**AUTORITÉ ENVIRONNEMENTALE**

*Avis n°2010-03*

*Avis délibéré de l'Autorité environnementale relatif au projet de requalification  
de la déviation de Rombas VR 52 en Moselle*

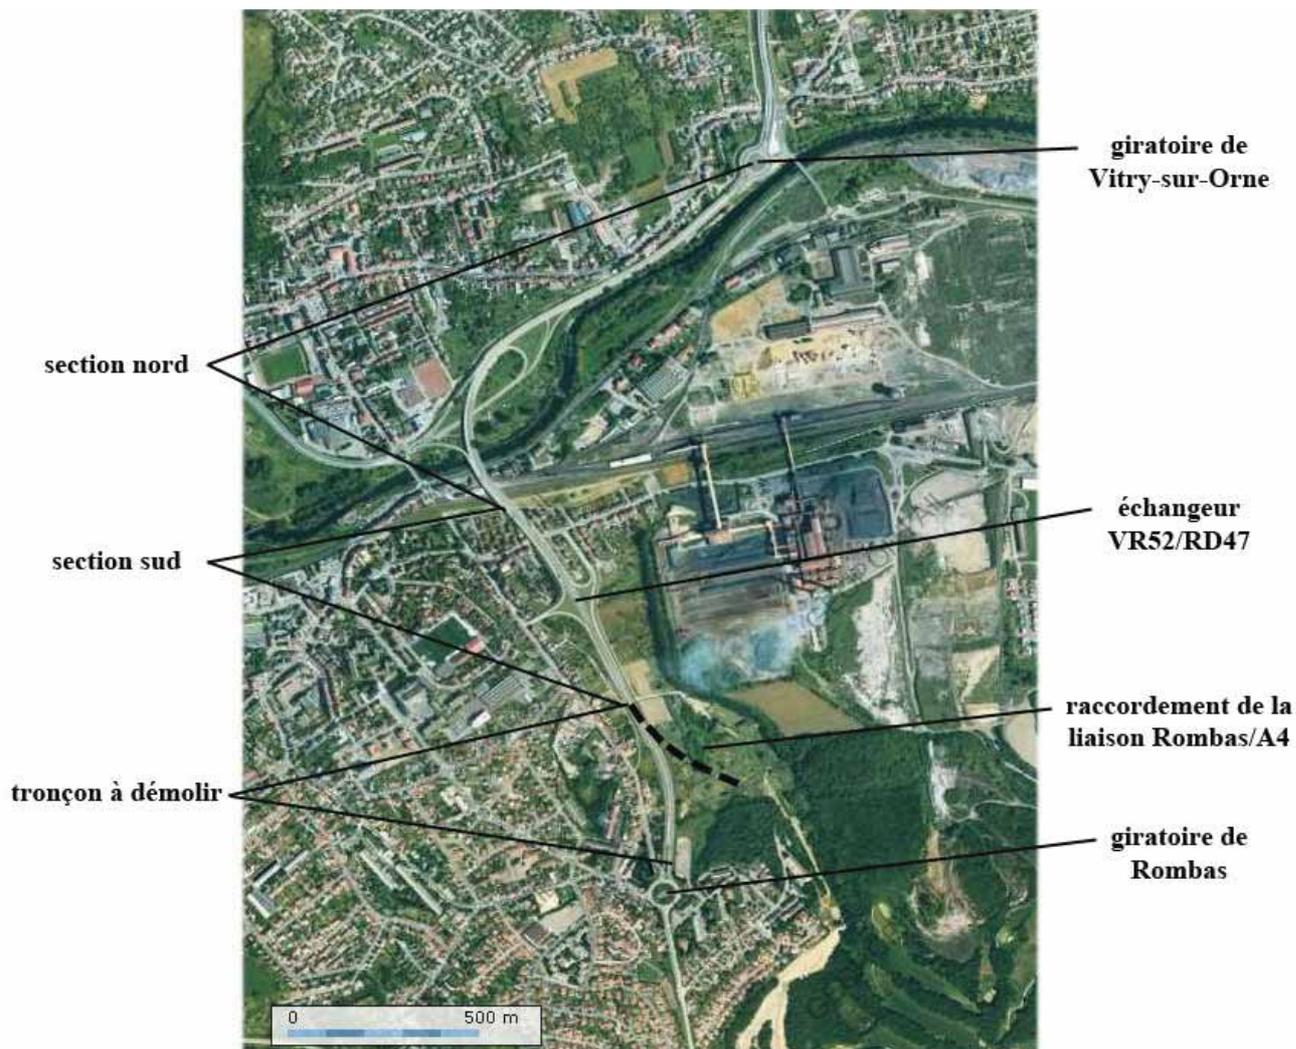
Les travaux consistent en un recalibrage du profil en travers [°], la réfection complète du réseau d'assainissement, et la construction d'un écran anti-bruit. En ce qui concerne le viaduc qui ne peut être élargi, les travaux consistent en la réfection de l'assainissement, du revêtement et des dispositifs de retenue.

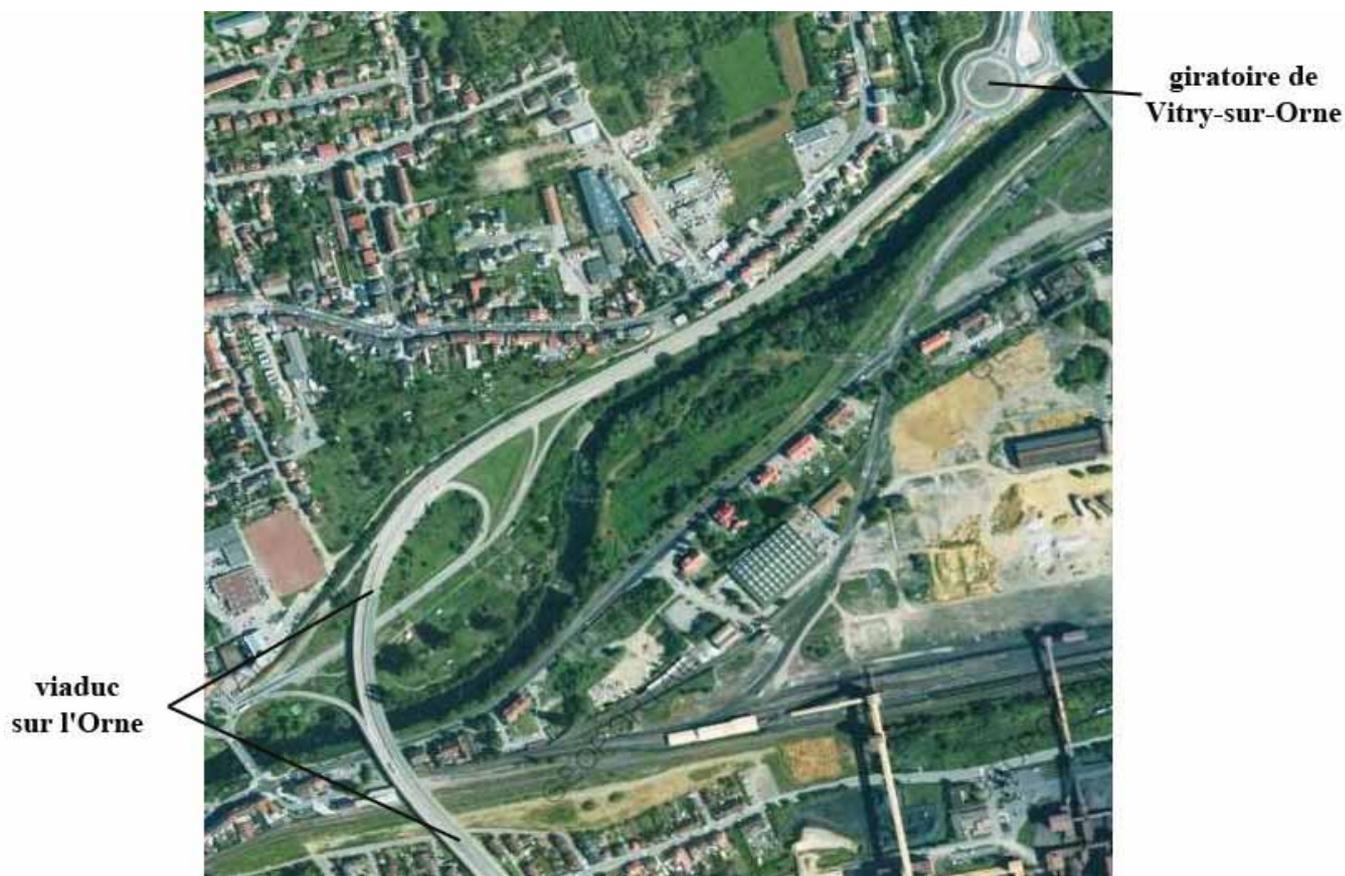
Des solutions alternatives n'ont pas été présentées non plus lors de l'enquête préalable à cette déclaration d'utilité publique, dont l'étude d'impact décrit huit variantes ayant toutes la même extrémité nord.

Le fractionnement des procédures a ainsi conduit à n'avoir ni présenté au public ni évalué des solutions autres que celle décrite dans l'étude d'impact soumise à l'AE, et à ne plus pouvoir le faire utilement aujourd'hui, ce qui est contraire aux dispositions de la directive du 27 juin 1985 qui prévoient notamment que le public doit se voir accorder des possibilités effectives de participer au processus de décision en matière d'environnement et doit pouvoir formuler des observations et avis lorsque toutes les options sont
